**OGGETTO:** d.lgs. n. 152/2006 e smi, l.r. n. 11/2001 e smi, d.m. 161/2012 -  
**ID\_VIP: 3179** - Valutazione di impatto ambientale di competenza ministeriale  
e contestuale approvazione del Piano di Utilizzo delle terre e rocce da scavo -  
Realizzazione di un metanodotto di "Interconnessione TAP" DN 1400 (56") DP  
75 bar - Proponente: Snam Rete Gas S.p.A. - Parere regionale sfavorevole di  
compatibilità ambientale.

N. **233** del 28/02/2017 del Registro delle Deliberazioni

**Parere espresso nella seduta del 06.12.2016**  
 ai sensi del Regolamento Regionale n. 10/2011, approvato con D G R. n. 1099 del 16.05.2011

**Oggetto: Parere endoprocedimentale nell'ambito della procedura di Valutazione di Impatto Ambientale nazionale per il progetto di "Interconnessione TAP DN 1400 (56")**, DP 75 bar".  
**Proponente: SNAM RETE GAS**

Fig. 2 – Alternative di tracciato

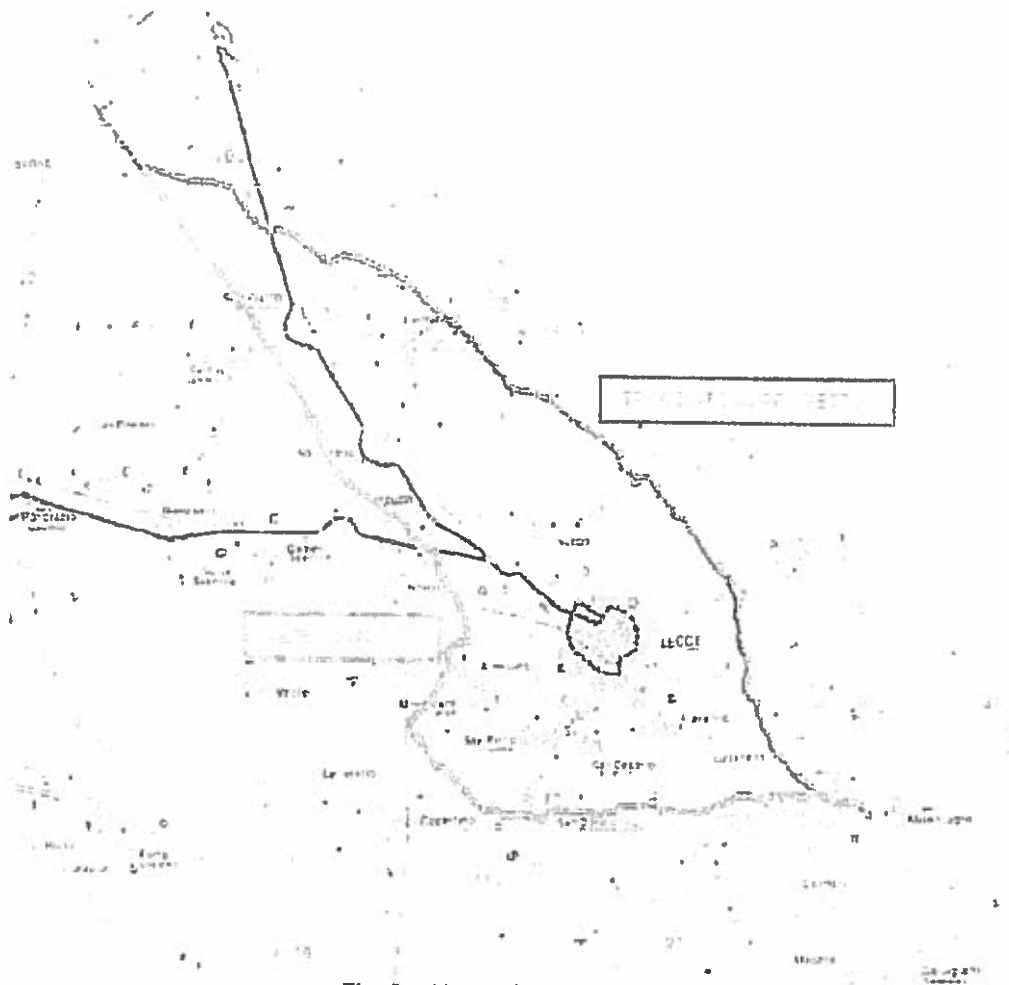
Lo studio dichiara di aver ipotizzato tre soluzioni alternative, oltre a quella poi divenuta di progetto, ancorché in realtà ne descriva soltanto due; le stesse si riportano nel seguito.

Non si comprende l'origine delle proposte di soluzioni alternative, che non deriverebbero comunque da suggerimenti critico-costruttivi di stakeholders. Il tracciato alternativo 1, è stato approfonditamente verificato come possibile alternativa a quello in progetto al fine di favorire l'utilizzo dei corridoi tecnologici occupati dai metanodotti esistenti, sfruttandone per quanto possibile il parallelismo. L'alternativa 2 appare poco praticabile ed è univocamente di minore compatibilità.

Al fine di un reale confronto tra soluzioni e al fine dell'individuazione di quella più opportuna sotto il profilo ambientale, sarebbe stato necessario considerare soluzioni alternative differenti anche in relazione al punto di connessione con il gasdotto TAP (dal PRT). Il Comitato evidenzia che con il progetto di interconnessione TAP si è chiesto, in definitiva, di partire da un dato di fatto non negoziabile e relativo al punto di connessione con il PRT a Melendugno, con ciò escludendo a priori la soluzione alternativa "zero" e minando del tutto l'attuale processo di interlocuzione con TAP (avviato dalla Regione Puglia) per la eventuale ridefinizione del punto di approdo del gasdotto.

Il Proponente sottolinea che dall'analisi di questo tracciato sono emerse numerose criticità dovute alla diffusa urbanizzazione del territorio che ha comportato in diversi punti, la necessità di aggirare gli ostacoli posizionando il tracciato in prossimità di fabbricati con aree cortilizie, edifici di pregio storico e vincolati. Detti ostacoli avrebbero determinato l'impossibilità di proseguire il parallelismo con le condotte esistenti e un aumento della lunghezza complessiva del tracciato di circa 10 chilometri rispetto al tracciato di progetto.

Infine questa alternativa intercetta per 3,780 chilometri la riserva naturale regionale denominata "Boschi di Santa Teresa e dei Lucci" nel comune di Brindisi.

Per questi motivi il tracciato in alternativa è stato ritenuto non idoneo o comunque da non preferire.
